АКТ
экспертной оценки объекта социальной инфраструктуры и услуг
в приоритетных сферах жизнедеятельности инвалидов и других
маломобильных групп населения № 062

Павлоградский муниципальный район
Омской области
(наименование муниципального
образования Омской области)

1.1. Наименование (вид) объекта: школа

Результаты экспертной оценки объекта социальной инфраструктуры и услуг в приоритетных сферах жизнедеятельности инвалидов и других маломобильных групп населения (далее – объект)

Фото № 5. Тамбур.

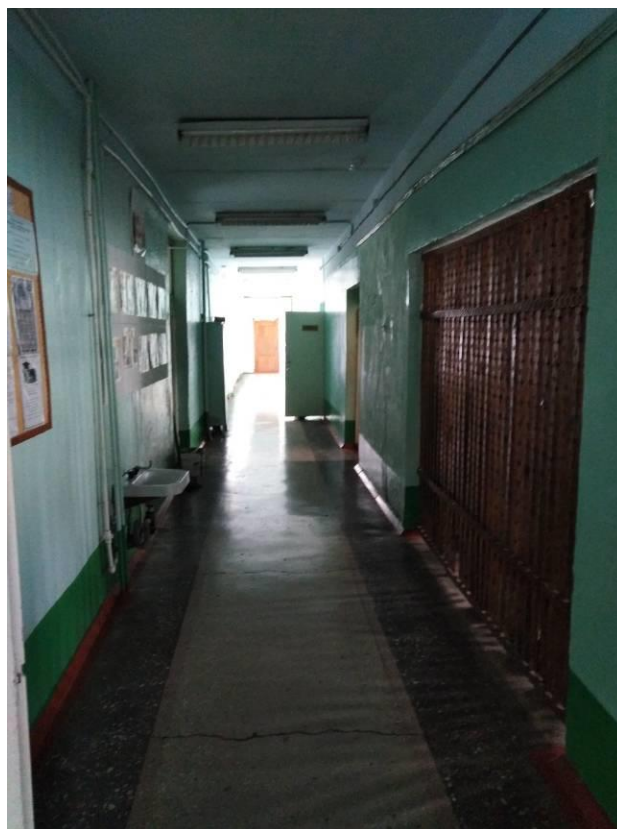
5	Тамбур	есть	-	5	Тамбур № 1 1,6*1,8 м., тамбур № 2 – 1,6*1,8 м., ширина двери в свету 1,8 м., рабочая створка 0,9 м., высота порога 0,02 м., отсутствует яркая маркировка.	К, О	При глубине тамбура менее 1,8 м. до 1,5 м его ширина должна быть не менее 2,0 м. Глубина тамбуров и тамбур-шлюзов при прямом движении и одностороннем открывании дверей должна быть не менее 2,3 при ширине не менее 1,50 м. Высоту порога довести до 0,014 м.	Текущий ремонт
6	Общие требования к зоне	Привести вход в здание в соответствие с СП 59.13330.2012. п. 5.1 Входы.

Фото № 11. Столовая (фены для сушки рук).

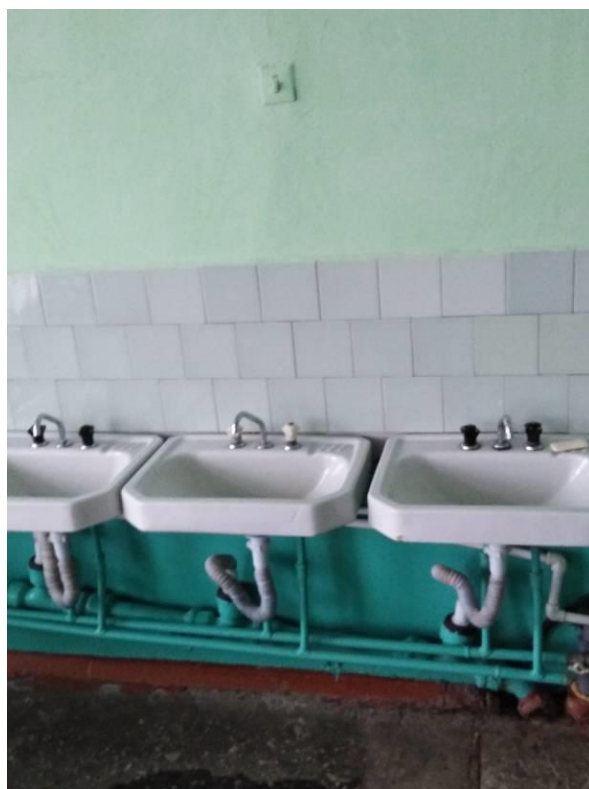
№ п/п	Наименование функционально- планировочного элемента	Наличие элемента			Выявленные нарушения и замечания		Работы по адаптации объектов	
		есть/ нет	№ на плане	№ фото	Содержание	Значимо для инвалида (категория)	Содержание	Виды работ
2	Зальная форма обслуживания	есть	-	10, 11, 12, 13, 14	<u>Акт</u> <u>овый</u> <u>зал</u> находится на первом этаже. Ширина двери 0,8 м., порог отсутствует. <u>Столовая</u> Ширина двери 1,2 м., ширина рабочей створки 0,9 м., высота фенов для рук – 1,1 м., высота раковин 0,7 м, высота раздаточной поверхности 0,7 м.	К, О, С	<u>Акт</u> <u>овый зал</u> Предусмотреть установку дверей шириной 0,9 м. В актовом зале следует предусмотреть места для инвалидов на креслах-колясках из расчета: в зале на 50- 150 мест -3-5 мест, а также их доступность на сцену. <u>Библиотека</u> В читальном зале библиотеки образовательного учреждения не менее 5% читальных мест следует оборудовать с учетом доступа учащихся - инвалидов и отдельно - для учащихся с недостатком зрения. Рабочее место для инвалида по зрению должно иметь дополнительное освещение по периметру. Часть стойки-барьера выдачи книг в абонементе рекомендуется предусмотреть высотой 0,85 м. Ширина рабочего фронта прилавка, стола, стойки, барьера и т.п. у места получения услуги должна быть не менее 1,0 м.	Текущ ий ремонт
